NORSK INSTITUTT FOR VANNFORSKNING

Driftsundersøkelse av renseanlegg
i
Sogn og Fjordane

22. januar 1976

Sedimenteringsbassenget med flyteslam.

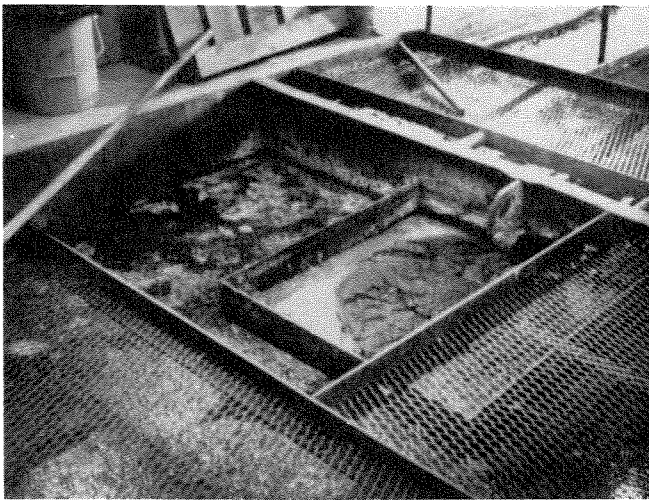
Det relativt høye innholdet av suspendert stoff (SS = 190 mg/l) og kjemisk oksygenforbruk (KOF = 136 mg O₂/l) i utløpsvannet skyldes flyteslam som følger med ut fra sedimenteringsbassenget. Mesteparten av flyteslammet er sannsynligvis forårsaket av nitrifikasjon (dannelse av nitrat) i luftetanken (nitratinnhold = 28 mg N/l) med tilhørende denitrifikasjon og utvikling av nitrogengass i sedimenteringstanken. Gassboblene vil rive med seg slampartikler opp til overflaten av tanken, og disse vil følge med utløpsvannet dersom det ikke er såkalte skumskjermer langs overløpsrennen. Nitrifikasjon i et biologisk renseanlegg krever bl.a. lange oppholdstider (lav organisk belastning) og er normalt et tegn på at den biologiske prosessen fungerer bra.

Anlegget må sies å fungere tilfredsstillende på prøvedagen. En del enklere forbedringer (angitt under "Kommentarer" ovenfor) bør gjennomføres. Særlig er installasjonen av skumskjermer langs overløpsrennen viktig. Man bør også følge opp slamavleiringene på bunnen av luftetanken, slik at disse ikke får utvikle seg og tette igjen luftesystemet.

Innløpsrist med store mengder ristavfall.

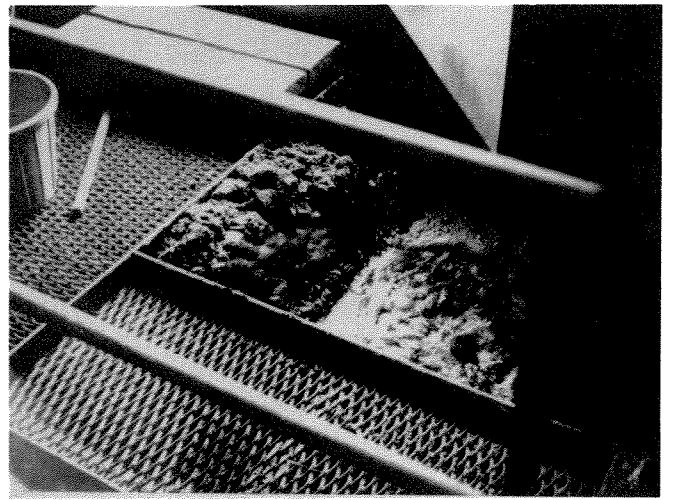
Ja	Nei	Bør skaffes			Ja	Nei	Bør skaffes			Ja	Nei	Bør skaffes
43	Driftsinstruks		●		48	Rake	●			53				
44	Driftsskjema	●			49	Hov	●			54				
45	Termometer	●			50	Siktedypskive		●	●	55				
46	Målesylinder	●			51	Oksygen meter		●		56				
47	Imhoffbeget	●			52	pH - meter		●		57				
KOMMENTARER														
<p>Pkt. 2: Risten bør renses oftere. Pkt. 8: Det er noe sedimentering på bunnen, særlig i nærheten av lufterørene (15-40 cm). Pkt. 12: Det bør settes inn skumskjerm. Flyteslam må fjernes regelmessig. Pkt. 14: Det bør settes på et 90°-bend på enden av returslamrøret for å unngå sprut. Pkt.23: Nesten umulig å få målt vannmengder. V-overløp vanskelig plassert. Pkt. 25. Ratt mangler på kran. Pkt. 27. Ikke rekkverk på gangbane v/sed.tank. Pkt. 43: Det finnes 2 maskinskrevne ark om igangkjøring og drift.</p>

Overløpsrenne uten skumskjerm.
Flyteslam går rett i utløpet!

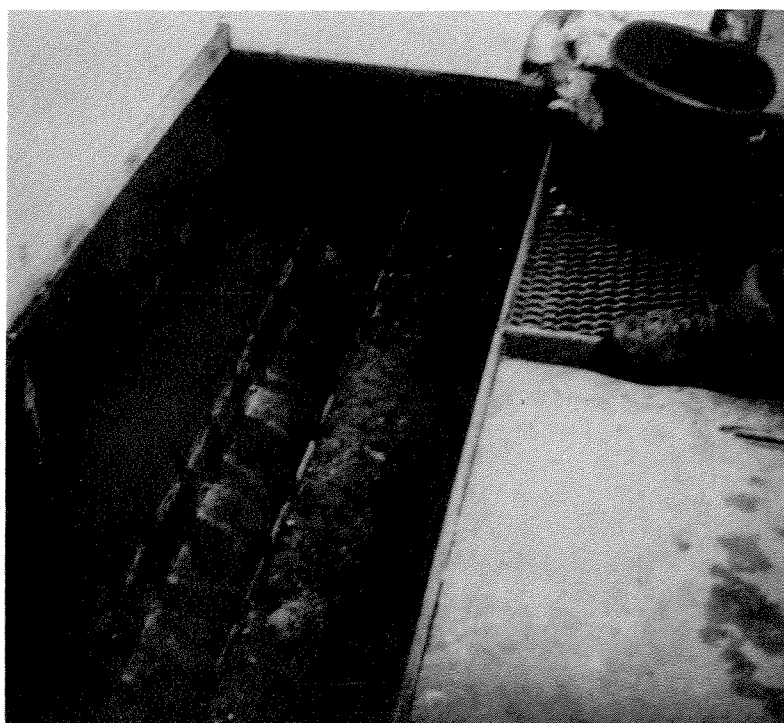
Pkt. 9: Anlegget var ute av drift p.g.a. feil ved det elektriske opplegget for blåsemaskinen.
 Pkt. 12: Det bør installeres skumskjerm ved overløpsrennen.
 Pkt. 14: Det bør settes på et 90° bend på enden av returslamledningen for å unngå sprut.
 Pkt. 29: Kraftig korrosjon på gangbaner, rekkverk, slamledninger og de deler av tankene som ligger over vann.

Høytrykksviften som forårsaket langvarig driftsstans.

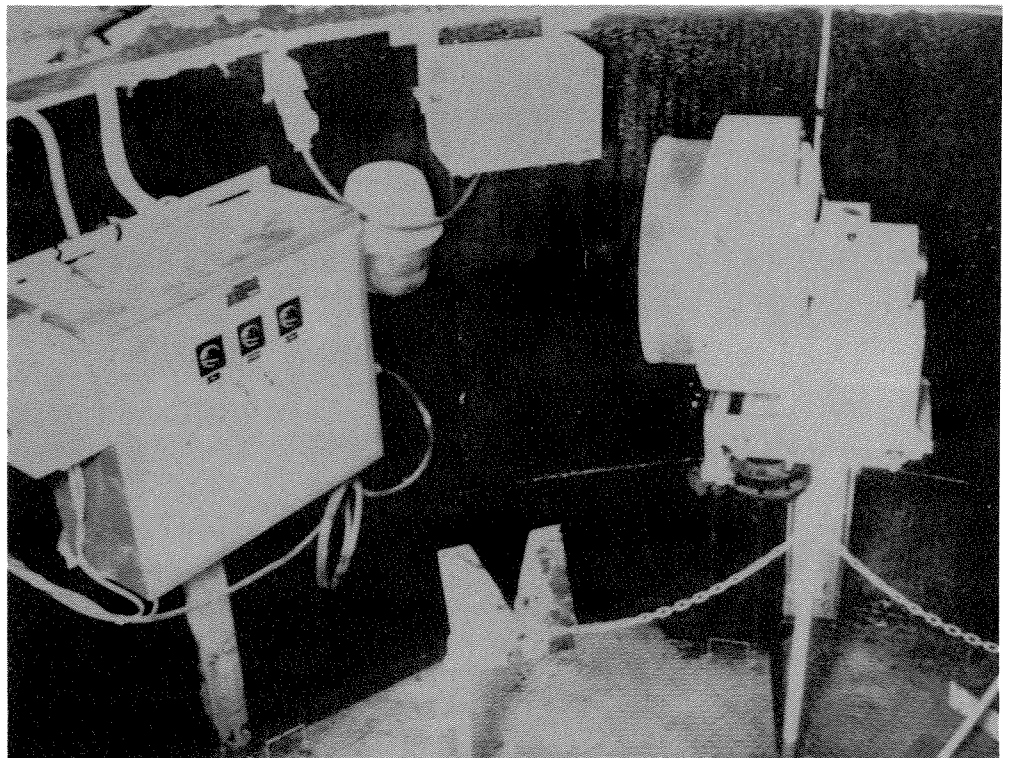
Anlegget ble igangkjørt våren 1975, men da viftemotoren brant etter kort tids drift, måtte man vente i 4 mndr. på å få ny motor fra leverandøren. Anlegget var derfor blitt satt igang igjen bare 14 dager før vårt besøk, og som analysene viser, var det ikke noe aktivt slam tilstede i luftetanken enda (suspendert stoff = 81 mg/l), og man har heller ingen renseeffekt. Aktivslam vil forhåpentligvis bygge seg opp etterhvert, men dersom innløpsvannet i gjennomsnitt er så fortynnet som stikkprøven vår viser, kan det bli svært vanskelig å få anlegget til å virke skikkelig. Avløpsvann fra skoler uten internat inneholder erfaringsmessig veldig lite organisk stoff (p.g.a. dusjer, urinaler, vask etc.), slik at det kan være vanskelig å få igang og opprettholde en biologisk prosess. Det vil derfor være en fordel å få tilkoplet endel husstander i tillegg til barne- og ungdomsskolen.

Forsedimenteringsbassenget
går over sine bredder.

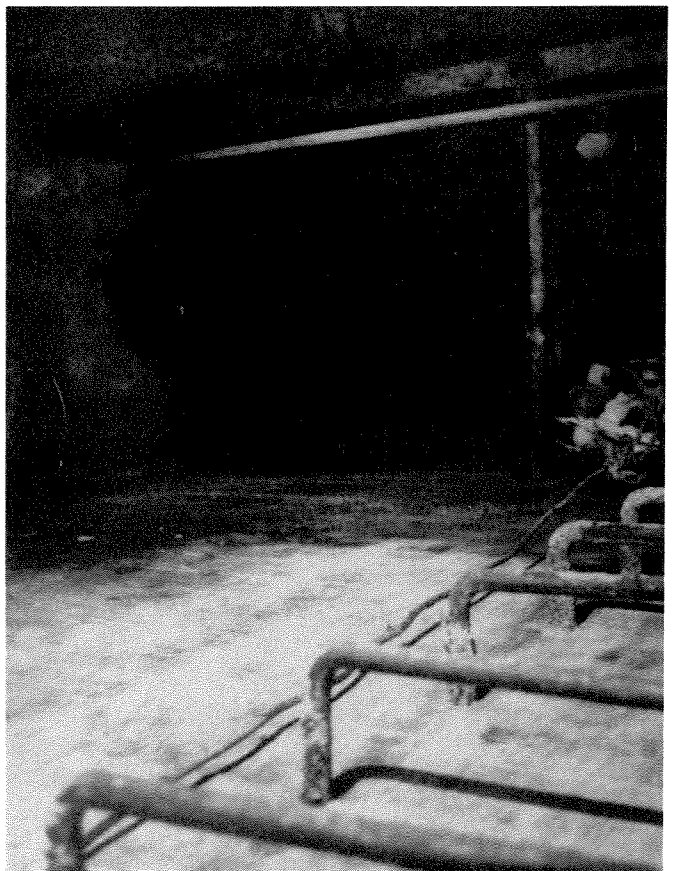
Hydraulisk overbelastning karakteriserer dette renseanlegget. Målinger i avløpsnett er tidligere gjort av bl.a. NIVA og rapportert i 1971 (0-22/67). Det ble da påvist store overvannsmengder inn på ledningsnett (separatsystemet). Ved vårt besøk på anlegget rant avløpsvannet over kantene på forsedimenteringsbassenget når innløppspumpene gikk (se bilde neste side). Det vil aldri være mulig å få en tilfredsstillende renseseffekt på anlegget under slike belastningsforhold.
